「マグネットキャッチ中サイズ」仕様変更のご案内

さて、弊社製品『CM-51P, CM-52P』の仕様を下記のように変更することになりました。内容のご確認をお願いいたします。

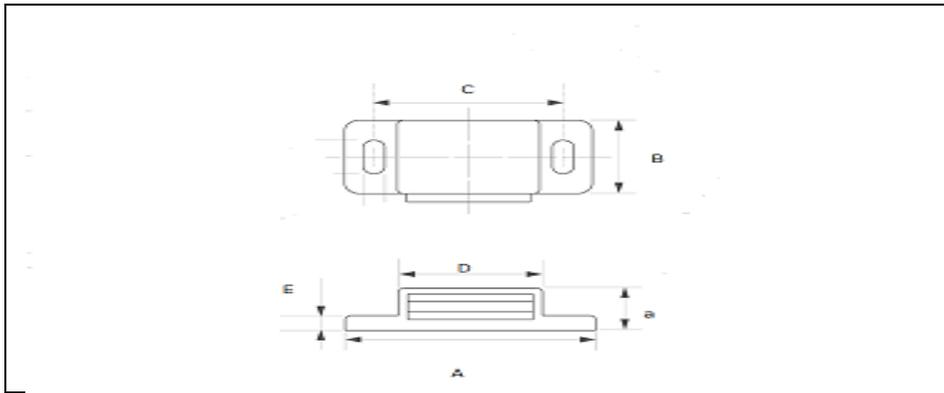
現仕様

品番	品名	仕上	材質	入数	サイズ	A × a	B	C	D	E
CM-51										
CM-52P	SS マグネットキャッチ	茶	PE	60	中	50×13	16	42	34	2.5

新仕様

品番	品名	仕上	材質	入数	サイズ	A × a	B	C	D	E
CM-51P	マグネットキャッチ	白	PE	60	中	49×16	16.5	41	35	5
CM-52P	マグネットキャッチ	茶	PE	60	中	49×16	16.5	41	35	5

※現仕様品の在庫がなくなり次第、新仕様品に在庫変更になります。
